79. W związku z aktualnie opracowywaną ofertą na przedmiotowe zamówienie zwracamy się z prośbą o udzielenie odpowiedzi i wyjaśnień na następujące zagadnienia:

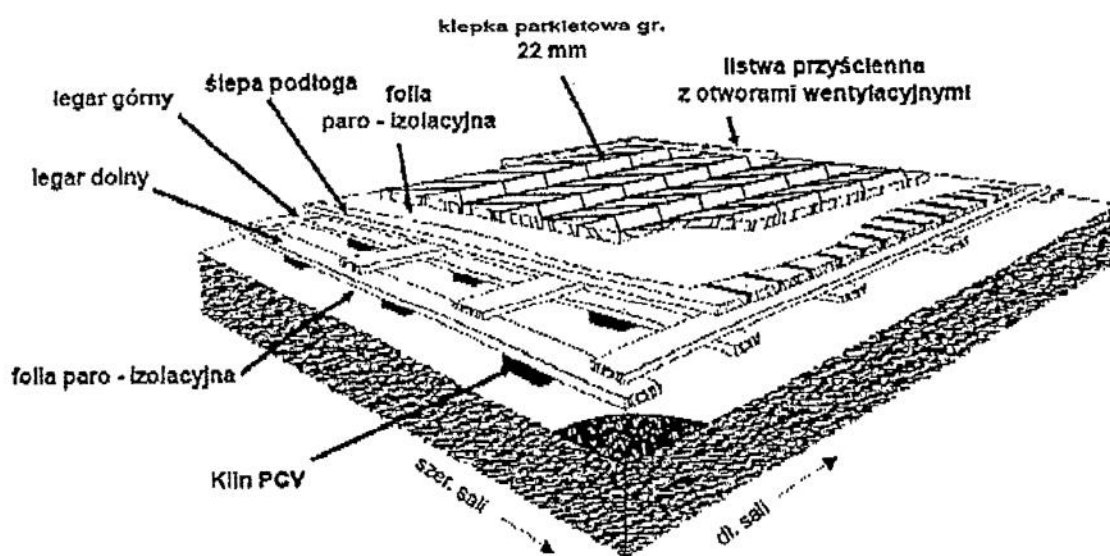
Prosimy o zweryfikowanie i poprawienie przedmiarów.

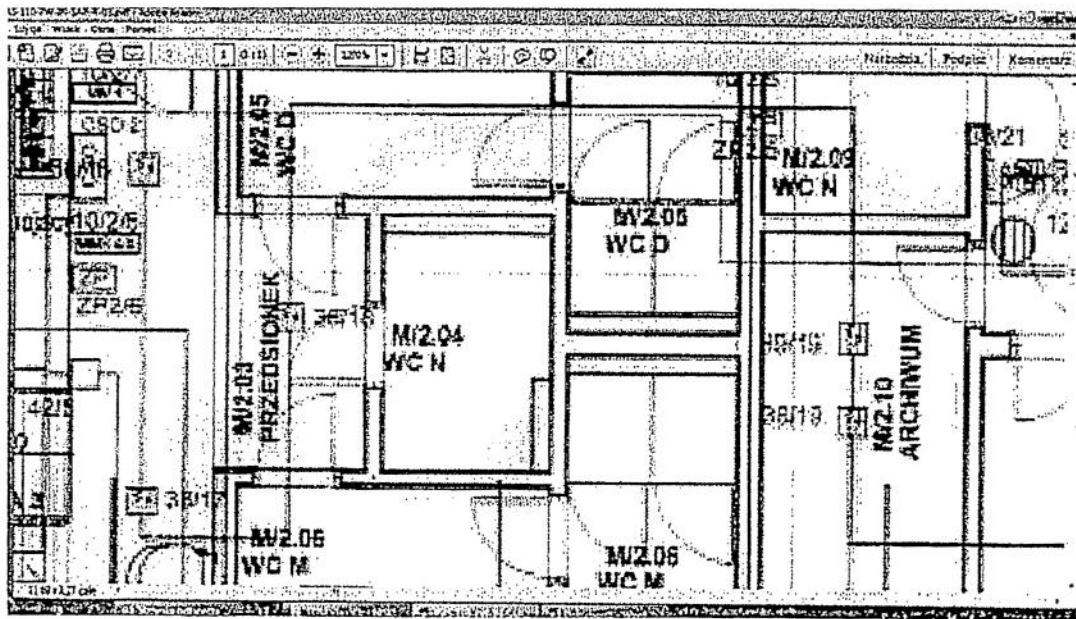
355 Prosimy o udostępnienie dokumentacji projektowej w wersji dwg lub pdf przetworzony bezpośrednio z dwg, gdyż scan tak dużych rysunków otwiera się bardzo długo, jest nieczytelny i ciężko na nim pracować. Przykładowo w branży teletechnicznej rysunek po powiększeniu wygląda następująco:
